**Всемирный форум для согласования
правил в области транспортных средств**Рабочая группа по общим предписаниям,
касающимся безопасности

113-я сессия

**Поправки к правилам, касающимся
транспортных средств, работающих на газе:
Правила № 67 (транспортные средства,
работающие на СНГ)****Предложение по дополнению 15 к поправкам серии 01
к Правилам № 67 (транспортные средства,
работающие на СНГ)****Представлено экспертами от Нидерландов и Европейской
ассоциации по сжиженным нефтяным газам***

Схема знака официального утверждения типа оборудования СНГ

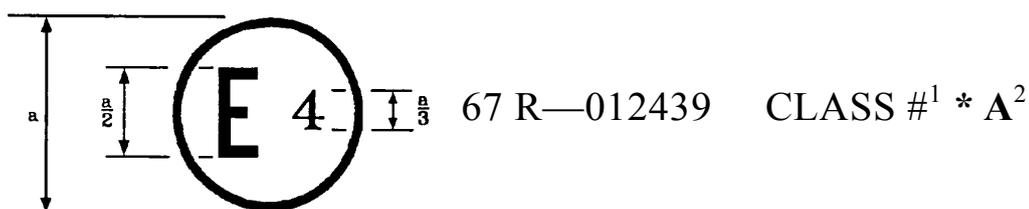
Приложение 2А, изменить следующим образом:

² Указатель технической модификации наносится только на клапанную группу или – в случае отдельного официального утверждения – на предохранительный клапан (разгрузочный клапан) и ограничитель давления.

Приведенный выше знак официального утверждения, проставляемый на оборудовании СНГ, указывает, что данное оборудование официально утверждено в Нидерландах (Е4) на основании Правил № 67 под номером официального утверждения 012439. Первые две цифры номера официального утверждения указывают на то, что официальное утверждение было предоставлено в соответствии с предписаниями Правил № 67 с внесенными в них поправками серии 01. Указатель технической модификации (буква "А" в приведенном примере), которому предшествует обозначение "звездочка", требуется только в случае знака официального утверждения вспомогательного оборудования баллона (клапанной группы или – в случае отдельного официального утверждения – предохранительного клапана (разгрузочного клапана) и ограничителя давления).»
